URZĄD GMINY W JASTRZĘBI
referat Infrastruktury

ZAPYTANIE O WYJAŚNIENIE

W związku z ogłoszonym przetargiem na: Termomodernizację budynku Urzędu Gminy w Jastrzębi nr zamówienia 9/2007 prosimy o wyjaśnienia w przedmiarze do wyceny:

ZESTAWIENIE STOLARKI OKIENNEJ I DRZWIOWEJ

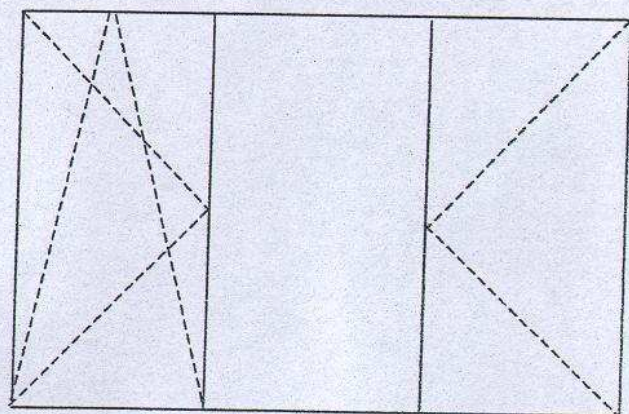
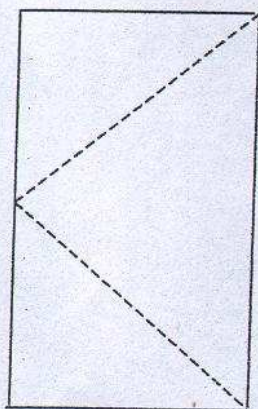
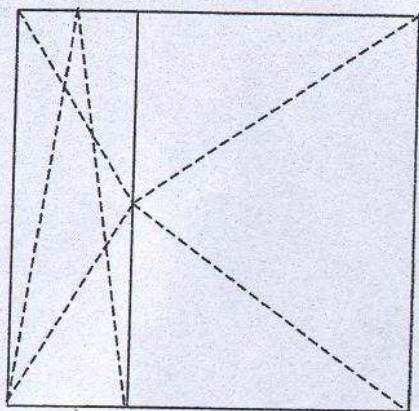
w pkt 15, 16, 17, 18, 19 proszę o wykaz stolarki okiennej w poszczególnych wymiarach i ilości w sztukach.

Ad. pkt.15,16,17,18,19- podajemy wymiary i ilości okien oraz drzwi balkonowych:

wysokość x szerokość

25 x 90 szt. 2

40 x 90 szt. 2

60 x 90 szt. 4

145 x 145 szt. 23

117 x 90 szt. 2

145 x 231 szt. 1

145 x 92 szt. 3

145 x 176 szt. 10

58 x 152 szt. 1

145 x 100 szt. 2

60 x 60 szt. 2

230 x 100 szt. 6 drzwi balkonowe
